BORALEX

Réponses au procès-verbal de synthèse des observations recueillies pendant l'enquête publique du projet photovoltaïque de la Plaine de Nange

13 novembre 2023

Carte issue de l'arrêté du 4 janvier 2010 situant la zone concernée au « Fond des Blanchards »

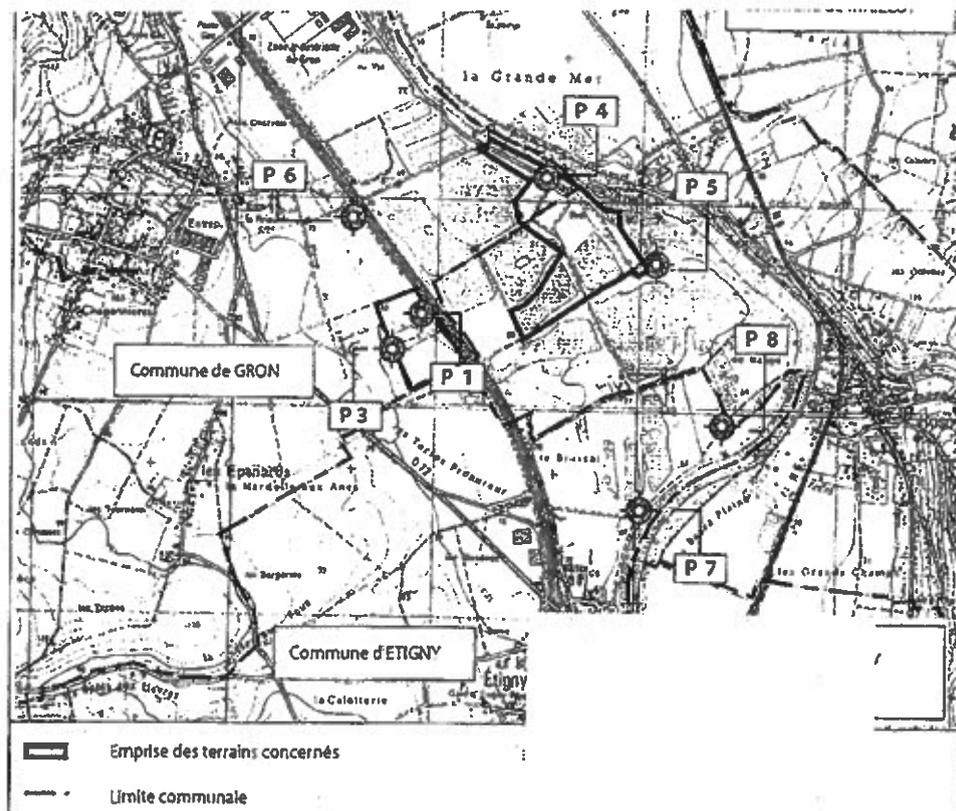
Comme justification du choix retenu, le site est présenté comme dégradé par la SAS Boralex, et ressortant de la catégorie « friches industrielles ». Bien que la MRAe cite un arrêté préfectoral du 4 janvier 2010 (NB.celui qui a suivi le PV de récolement du 13/10/2009 mentionné dans la réponse à la

MRAe, pièce 7, page 6), la SAS Boralex n'en fait pas état. On constate cependant que l'ancienne gravière a été réaménagé pour un usage futur à vocation de loisirs, avec prairie, dont une large partie humide, en pente douce, propice aux frayères de reproduction piscicole (brochets). D'autre part, il semble évident au lecteur du dossier (et plus sûrement au promeneur longeant le site) que depuis la fin d'activité d'extraction, la nature a largement repris ses droits sur cette emprise foncière, avec ou sans renaturation volontaire des lieux. Comment en serait-il autrement plus de 15 ans après la fin d'activité ? Comment expliquer sinon le classement du site en ZNIEFF de type 1 ? Et le fait que l'on y répertorie autant d'espèces floristiques et faunistiques, dont certaines rares ou vulnérables, dont on peut être assuré qu'elles n'étaient pas présentes pendant la phase d'activité de la carrière ?*

Nous pensons tout comme la MRAe que celle-ci a bien eu lieu, tout au moins partiellement, sur la partie bassin de décantation, et selon les prescriptions non retrouvées par la SAS Boralex de l'arrêté du 4 janvier 2010, stipulant qu'il devait être : « réhabilité en bassin à vocation naturelle, composé d'une zone humide, d'une zone de haut fond avec un ilot graveleux et d'une zone profonde aux berges talutées en pente douce ». Dans sa réponse, il est clair que le pétitionnaire n'apporte pas la preuve du contraire.

De fait, ce site, dégradé et anthropisé durant toute la période d'exploitation de la carrière, mais très peu fréquenté depuis, n'a plus les caractéristiques d'une friche industrielle puisqu'il s'est progressivement renaturé au fil des ans. Devenu à ce jour un site de réelle valeur écologique, il doit être considéré comme tel et non comme un site « dégradé ».

Cette remarque n'est pas retenue car l'arrêté préfectoral du 4 janvier 2010 concerne la remise en état de la carrière située au nord du site du projet photovoltaïque de la Plaine de Nange, appelée « fond des Blanchards ».

Comme le montre explicitement la carte ci-dessous extraite de l'arrêté en question, notre projet situé entre les piézomètres P 5 et P 8, n'est pas concerné par cet arrêté⁹.

Si cet arrêté préfectoral n'avait pas été mentionné dans la réponse à l'avis MRAE c'est parce que le site de la Plaine de Nange bénéficiait d'un procès-verbal de récolement antérieur à cet arrêté justifiant de la fin d'exploitation de la carrière et de sa remise en état tel que prévu dans son arrêté de prescription initial.
